Deres ref.:	Deres dato:	Vår ref.:	Vår dato:
23/2 24/13675	29.04.2024	21/17700-5 24/52698	28.06.2024

Fylkeskommunens uttalelse - Høring og offentlig ettersyn av detaljregulering for Gullkista masseuttak - Sortland kommune

Figur 1: Overlappende linjer med lignende symbologi.

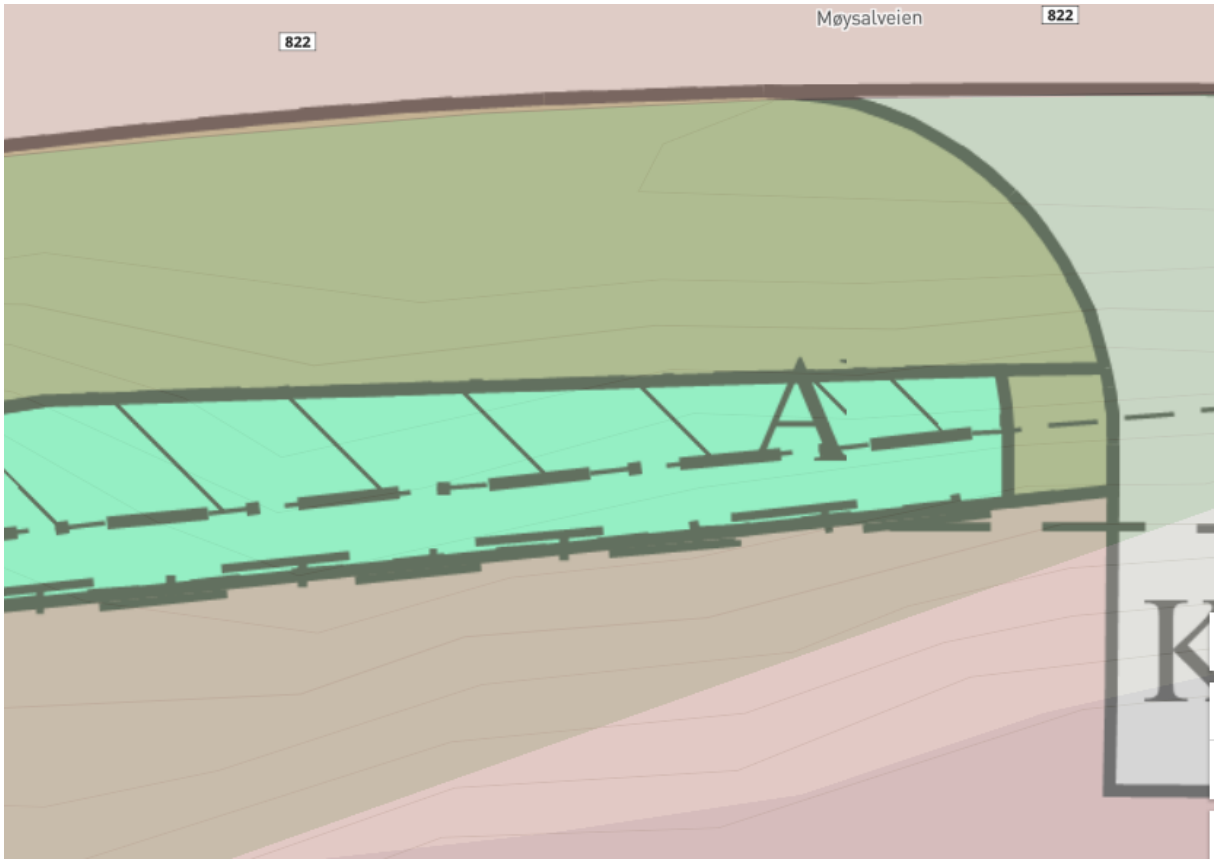
Fylkeskommunen viser til planbestemmelsene kapittel 2.6 *Gjerde*. Det går ikke klart frem i planbestemmelsen, hvilken linje i plankartet som representerer nevnte gjerde. Det kan utav planbestemmelsen tolkes at gjerdelinjen går langs formålsgrensen til o_KV1, dette må i så fall avklares med Nordland fylkeskommune angående avstand fra fylkesvegen.

«Støyskjerm» kommer frem som en linje i plankartet. Derimot er ikke støyskjerm representert i planbestemmelsene. Om det er slik at støyskjermen i plankartet skal illustrere gjerde fra kapittel 2.6 *Gjerde*, skal dette være en planbestemmelse for «Støyskjerm (1227)». Det kan eventuelt også lages en illustrasjon som gjøres juridisk bindende gjennom planbestemmelsene.

Plankartet
Kommunen bør vurdere hvor vidt det trengs å gjøre endringer i plankartets symbologier. Fylkeskommunen mener at plankartet slik det er fremstilt, er noe uryddig, med flere overlappende linjer med samme symbol. Det vises til figur 1. hvor byggegrense, bestemmelsesområde grense, og regulert støyskjerm overlapper hverandre. Dette området, og lignede områder bør videre visualiseres, eksempelvis som et eget kapittel i planbeskrivelsen, eller at symbologien i plankartet endres.
